**Oggetto: Procedimento autorizzatorio unico di VIA relativo al progetto denominato:
“Realizzazione di una discarica per rifiuti speciali non pericolosi denominata G3
della volumetria di 6.000.000 mc e relative opere connesse” proposto da Sogliano
Ambiente S.p.A., localizzato a Ginestreto, via Ginestreto-Morsano 14, nel Comune
di Sogliano al Rubicone (FC). - Fasc. Reg. n. 1317/31/2022**

Attuazione art. 4 comma 1 D.L. 61/2023 e Parziale richiesta integrazioni

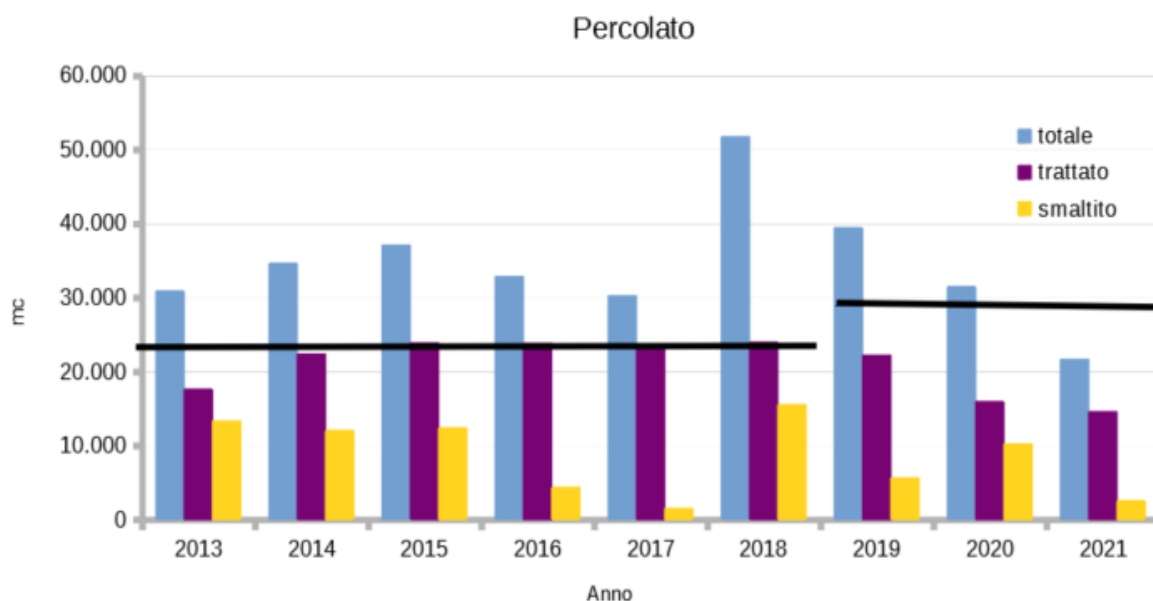
Inoltre considerato che questo Servizio Territoriale ritiene che il canale di fondo ed in modo particolare i camini di presa, possano costituire un elemento di indebolimento del fondo della discarica, per l'attività ricorrente di interruzione-ripristino delle barriere impermeabili (naturale ed artificiale) presenti sul fondo della discarica in corrispondenza dei punti di scolo delle acque meteoriche dalla superficie impermeabilizzata al canale di fondo e, che le perdite di percolato rilevate nel canale di fondo verificate in due delle discariche costruite con lo stesso sistema (G2-Busca) possano essere ricondotte anche a questi elementi di indebolimento, si chiede al Gestore di:

- D. individuare un progetto alternativo alla realizzazione dei camini in collegamento col canale di fondo per l'allontanamento delle acque meteoriche ricadenti nell'invaso impermeabilizzato prima della coltivazione. In particolare il Gestore dovrà relazionare sulla possibilità di prevedere la realizzazione della discarica in lotti, con una modalità di gestione delle acque meteoriche che non preveda la realizzazione di camini di collegamento con il canale di fondo successivamente alla realizzazione dell'impermeabilizzazione della discarica;

- E. descrivere, comunque, la procedura di collaudo e certificazione delle saldature (già descritta nell'elaborato Relazione Tecnica allegato 1 alla domanda di autorizzazione paragrafo B.1.2 pag. 32), anche in sede di chiusura dei punti aperti in corrispondenza dei camini di collegamento con il canale di fondo in quanto al punto B.8.4 è descritto in modo troppo generico;

- F. descrivere le modalità di ispezione del canale di fondo (esempio robot o altro).
